「歩道の一般的構造に関する基準」改正のポイント

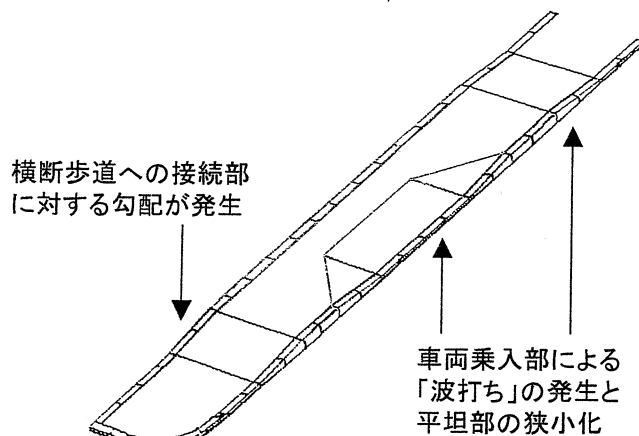
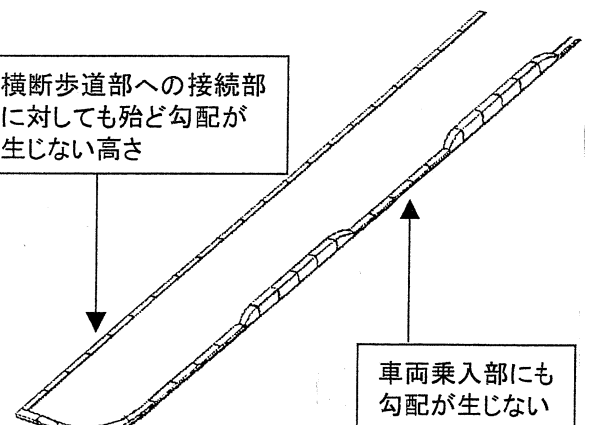
これまでの歩道

【マウントアップ形式】

これから整備していく歩道

【セミフラット形式】

横断歩道部への接続部
に対しても殆ど勾配が
生じない高さ

横断歩道との境界の高さは従来より「2cm」を標準

- ・車椅子使用者が少しでも昇り降りしやすいよう、なるべく低く
- ・かつ、視覚障害者が杖や足によって車道との境界を認識できるような高さとして設定

既に在るマウントアップ歩道に対し、車両乗入部を設ける場合

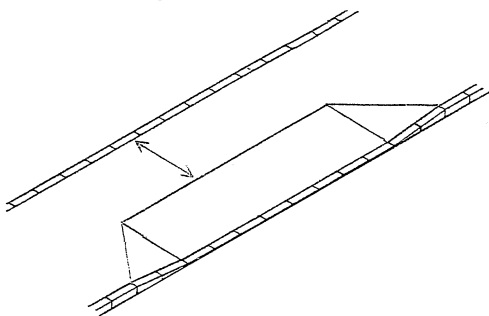
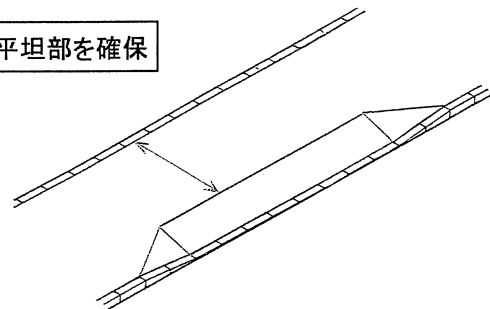
これまで

乗入部の勾配が比較的緩やかな規定
→平坦部を狭めてしまい、歩行に最低限
必要な1m幅が確保できない場合も

今後

平坦部を確保

乗入部の勾配を車両側に厳しく規定
→できるだけ広く平坦部を確保
(例えば1.5m幅の歩道でも、1mの平坦部
確保が可能)
